Título: Respuestas a los Comentarios y Observaciones a la Prepublicación del Primer Plan de Transmisión	Estudio del Primer Plan de Transmisión Fecha : 16 de Setiembre de 2010
--	---

Respuestas a las Observaciones y Comentarios a la Prepublicación del Primer Plan de Transmisión

Referencia: Correo electrónico de REP, Alberto Muñante, recibido el 27/08/2010

COMENTARIOS Y RECOMENDACIONES AL ESTUDIO DEL PRIMER PLAN DE TRANSMISIÓN DEL COES

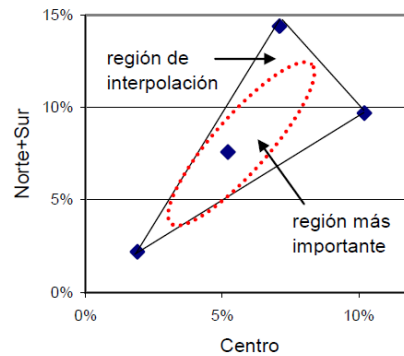
Consulta u Observación N° 31:

Primeramente se debe tener claro los rangos de las incertidumbres y de la combinación de estas, es decir, el espacio de los escenarios para los cuales se quiere elaborar un Plan de Transmisión que sea robusto, entendiéndose como “robusto” la propiedad de que sea válido en todos escenarios.

Luego se pueden elegir los nudos. La cantidad de estos debe ser tal que sea práctico simularlos en Perseo, y la elección de los mismos debe ser tal que estos “encierren” el espacio de los escenarios intermedios que se quieren analizar, y permitan interpolar estos últimos con una aceptable precisión. Si se eligen pocos nudos sería muy fácil simularlos en Perseo, pero quizás no abarquen todo el posible espacio de escenarios que se quieren analizar, o en caso lo hagan podrían estar tan “separados” unos de otros que se pierda precisión en la interpolación. Por otro lado, si se eligen muchos nudos, tendríamos mayor precisión en la interpolación, sin embargo sería poco práctico simular todos ellos con Perseo.

En otras palabras, se busca un balance entre la mayor cantidad de nodos posibles con el cual se encierre el espacio de los escenarios intermedios a estudiar y la menor cantidad de escenarios a simular, considerando la característica combinatoria de la adición de incertidumbres.

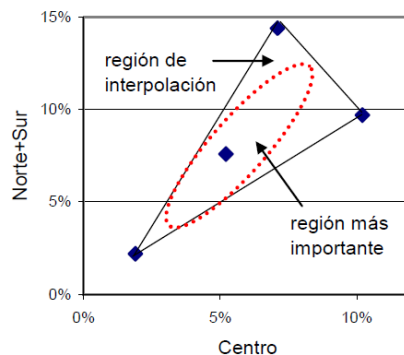
29. Se observa que la propuesta de 2da LT 500 kV Chilca-Independencia-Marcona-Socabaya-Montalvo ingresa a Independencia y Marcona. Al respecto, se solicita que se presente la justificación de la necesidad de ambas subestaciones intermedias.

La línea de 500 kV Chilca–Marcona-Ocoña-Montalvo de Abengoa tiene una entrada y salida en la subestación Independencia 500 kV. Al respecto, se solicita que se precise si esto es una recomendación, debido a que el proyecto original no ingresa a la S.E Independencia.

No queda claro, si en las simulaciones se ha considerado compensaciones serie en las líneas recomendadas; se hace notar, que la línea de Abengoa según la respectiva convocatoria debería estar compensada al menos con el 50% de la reactancia total.

La línea Chilca – Montalvo está prevista en el Plan Transitorio con una subestación de transformación en Marcona. El planteamiento de la subestación Independencia está asociado al sistema de conexión de las centrales del Oriente, en el que se plantea la conexión de Inambari a través de una línea en 500 kV, doble circuito, por la ruta del gasoducto (Camisea – Lima). En una zona próxima a la subestación Independencia existente, se plantea que la conexión de Inambari seccione la línea del Plan Transitorio (Chilca – Marcona – Montalvo) a través de una nueva subestación en 500 kV, a la cual también hemos denominado S.E. Independencia.

Las simulaciones consideraron la compensación serie de 50% de la reactancia total, tanto en el circuito del Plan Transitorio, como también en las ampliaciones propuestas.
